Revisión y Aprobación del Plan de Inversiones en Transmisión para el Área de Demanda 13

Período 2025-2029

Lima, febrero 2024

32. Celda de Alimentador de 10 kV en SET Yarada

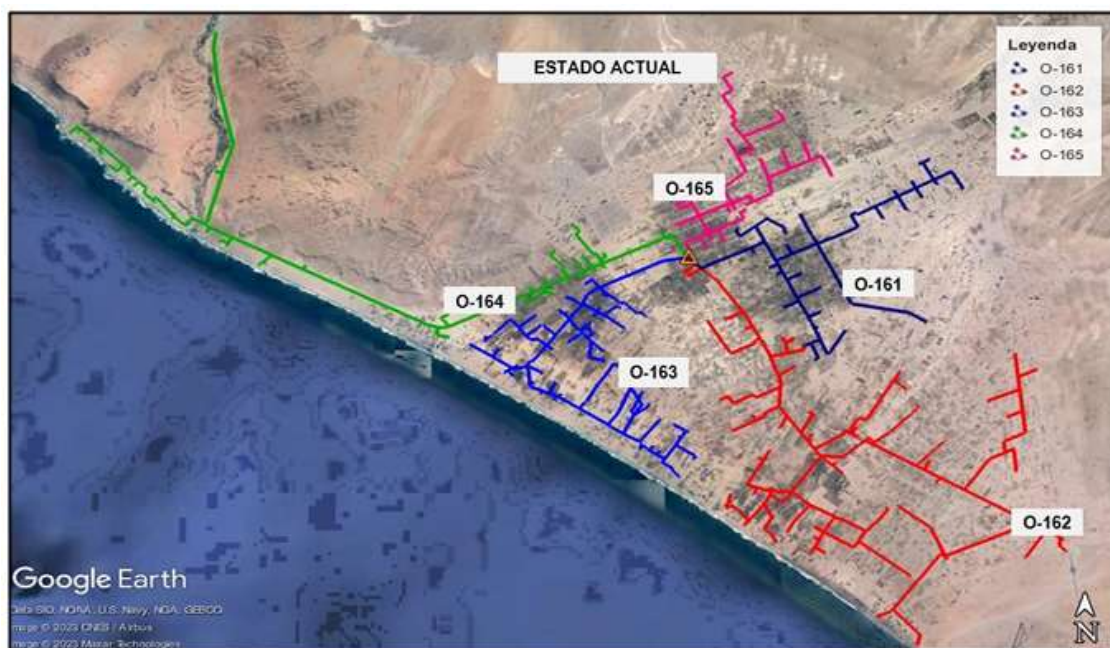
ELECTROSUR, solicita una celda de alimentador en 10 kV en la SET Yarada, con el fin de brindar confiabilidad. Al respecto, se tiene las siguientes observaciones:

- ELECTROSUR debe de precisar y justificar adecuadamente la causal de su pedido, debido a que, en su ESTUDIO clasifica su solicitud por temas de expansión de demanda, pero del análisis del sustento se entendería que la solicitud es por temas de confiabilidad. En caso sea por temas de confiabilidad ELECTROSUR debe mencionar e identificar que problemáticas que actualmente tiene por falta de confiabilidad en los alimentadores. Asimismo, debe considerar para su análisis que en la SET Yarada tiene aprobado un alimentador en 22,9 kV con la finalidad de solucionar su problemática identificada.

- ELECTROSUR, debe presentar las redes de MT de los alimentadores y los mapas de densidad de cargas (existentes y proyectadas) en formato (.kmz).
- ELECTROSUR debe aclarar su pedido, corresponde a una regularización por la instalación de la celda de alimentador (O-164) o plantea una nueva celda de alimentador que instalará a futuro.

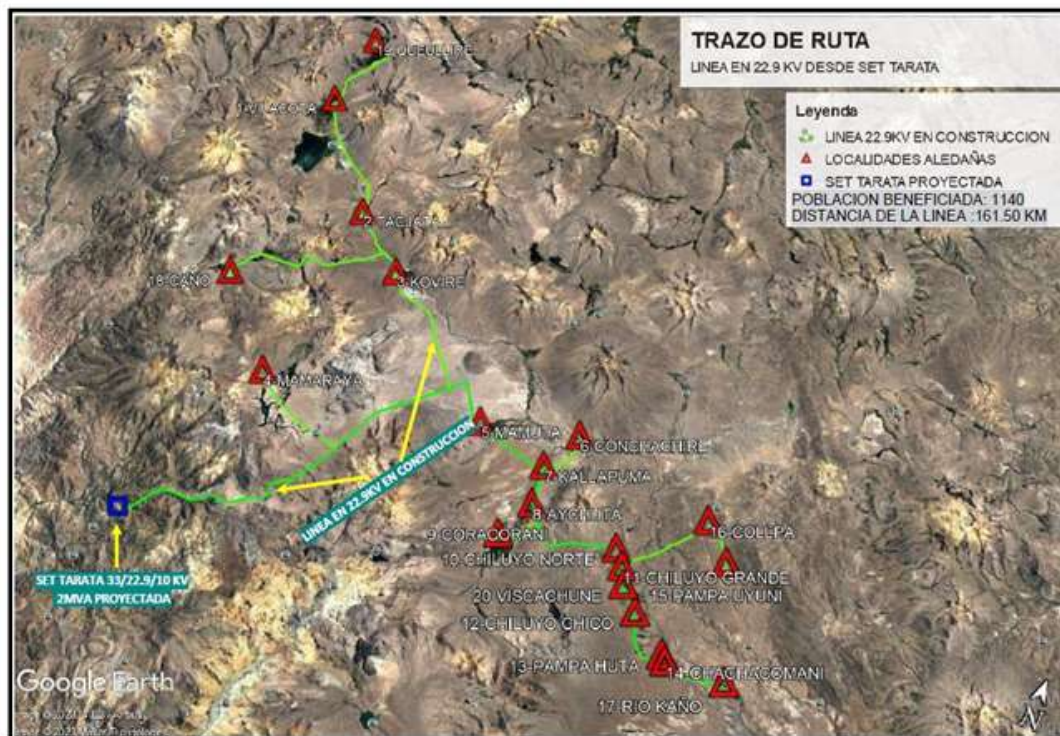
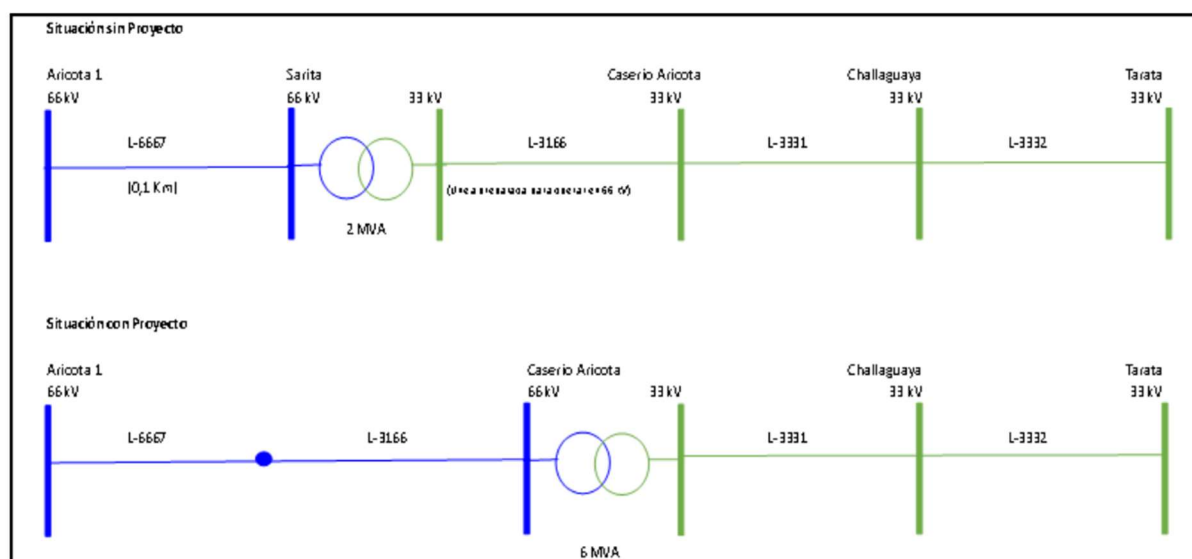
Finalmente, ELECTROSUR debe analizar si considerar un devanado de 2 MVA es suficiente para el largo plazo, o en tal caso proponer y sustentar un transformador de mayor capacidad con la finalidad que soporte las futuras demandas en la zona.

Se adjunta Plano de Ubicación de Obra, Plano de Diagrama Unifilar, Trazo de Ruta, Planos Red Primaria, Planos Red secundaria, Cronograma de ejecución y Contrato de obra – Gobierno Regional Tacna.

El proyecto ha sido elaborado en el nivel de tensión de 22,9 kV y que atenderá cargas muy dispersas a través de una línea con más de 30 km de red primaria, por el cual se viene solicitando un transformador de tres devanados que incluya una barra de 22,9 kV, ya que el actual transformador únicamente cuenta con barras de 33 kV y 10,5 kV, con los cuales no se podría atender la demanda considerada dentro del proyecto.

El área operativa había adquirido con anterioridad el TP 2 MVA para ser puesto en caso de contingencia en la SET El Ayro ya que inicialmente una empresa minera que podría instalarse por dicha zona y el cual no se dio a la fecha.

Finalmente, ha estado coordinando con el Gobierno regional de Tacna en el cual ha manifestado verbalmente que a futuro no existirán cargas adicionales a excepción de proyecto de Ojo Copapujo

Se verifica que ELECTROSUR ha presentado la información solicitada en donde se verifica la necesidad de atender en 22,9 kV un proyecto de electrificación rural (demanda regulada) al año 2026. Asimismo, se evidencia que al 2031 habrá las futuras cargas incorporadas que requerirán atenderse en 22,9 kV, por lo que habrá disponibilidad de capacidad en el devanado de 22,9 kV para su atención.

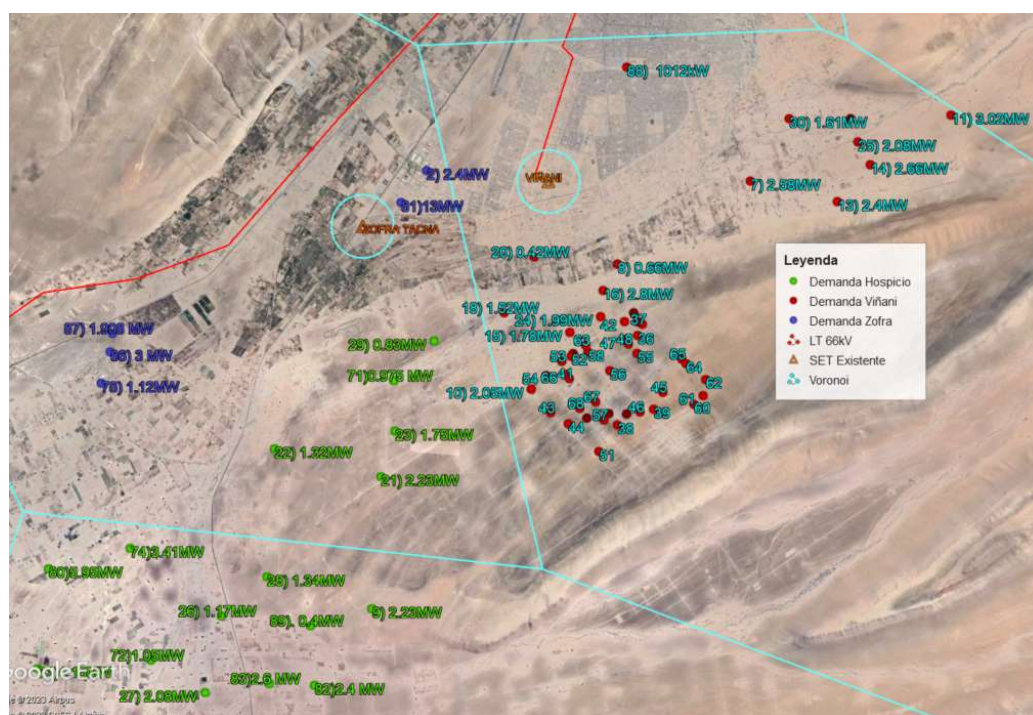
- CVC ENERGÍA debe de precisar a qué tipo de demanda (libre y/o regulada) pretende alimentar en cada nueva de la celda solicitada. Asimismo, deberá indicar, especificar y ubicar dentro del archivo KMZ las demandas que pretende alimentar. Asimismo, debe aclarar y precisar si dichas demandas que pretende abastecer en el corto plazo (zona de concesión Hospicio-Tacna) no han sido parte del análisis realizado para el Mandato de Conexión aprobado mediante Resolución N°163-2022-OS/CD.

- CVC ENERGÍA debe presentar documentación sobre las coordinaciones realizadas con la empresa ELECTROSUR titular de la SET Viñani, respecto al espacio y disponibilidad de capacidad para la implementación de estas nuevas celdas (a instalarse en el corto plazo), si es así, CVC ENERGÍA debe de presentar el diagrama unifilar de la subestación precisando las ubicaciones y espacios disponibles para colocar estas celdas, asimismo debe presentar el diagrama unifilar con la nueva configuración de los alimentadores.

- Es importante tener presente que CVC ENERGÍA, por Ley, tiene la responsabilidad de atender la demanda eléctrica en la zona de Hospicio de manera colectiva indiferentemente de si se trata de clientes libres o regulados.
